**PROGETTO DI COINSEDIAMENTO**  
**BANCO PROVA LRE E IMPIANTO C-C**

**IMPIANTI IDRAULICI DI SMALTIMENTO**

**NOTA DI CHIARIMENTO**

**Figura 1** – Planimetria rete di smaltimento acque meteoriche e di processo.

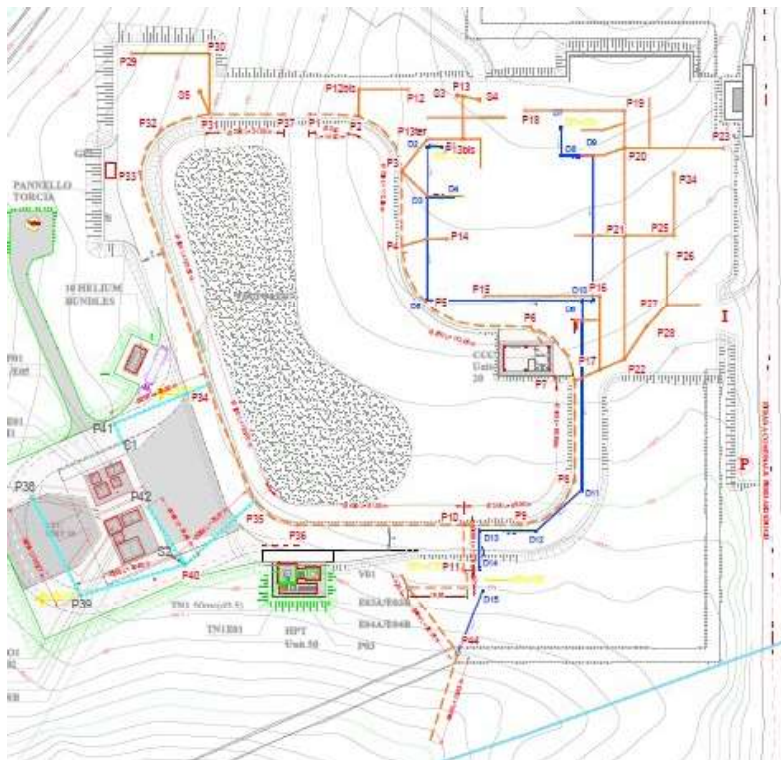
Con riferimento alle osservazioni formulate dagli Enti nell'ambito della Conferenza di Servizi istruttoria sulla Valutazione di Impatto Ambientale per il Progetto di coinsediamento Banco prova LRE e Impianto C-C, tenutasi in data 14.11.2019 presso la sede dell'Assessorato regionale della Difesa dell'Ambiente della Regione Autonoma della Sardegna, nella presente relazione si riportano gli opportuni chiarimenti in merito agli scarichi idrici, così come rappresentate in sede di CdS.

- Le reti di smaltimento sono 4:
  - 1) Acque meteoriche (acque di prima pioggia e lavaggio piazzali);
  - 2) Acque reflue (scarichi civili derivanti dai servizi igienici);
  - 3) Acque di processo (acque di spurgo delle torri di raffreddamento del CC e concentrato del processo di Osmosi Inversa);
  - 4) Acque pluviali (scarico per il troppo pieno della vasca di accumulo delle acque dalle coperture degli edifici CC e Uffici).
- Ognuno dei primi 3 reflui sarà dotato di proprio impianto di trattamento, che permetterà di ottenere effluenti conformi ai parametri previsti per lo scarico sul suolo (Tabella 4, Allegato 5 alla Parte III del D.Lgs. 152/06).

Una volta trattate, quindi, le acque potranno essere smaltite per dispersione sul suolo.

Lo scarico sul suolo è risultata l'unica soluzione praticabile, in quanto i recapiti idraulici naturali esistenti nell'intorno dell'area di interesse, soprattutto a causa della scarsa piovosità della regione, non sono in grado di essere classificati idonei a recepire direttamente le acque reflue.

I dettagli dei 3 impianti di trattamento (GEN-275 per le acque meteoriche, GEN-270 per le

acque reflue, GEN-265 per le acque di processo) e la condotta di subirrigazione per lo scarico su suolo saranno opportunamente dimensionati in fase di progetto esecutivo, in base al quale saranno chieste le autorizzazioni allo scarico alla Provincia.
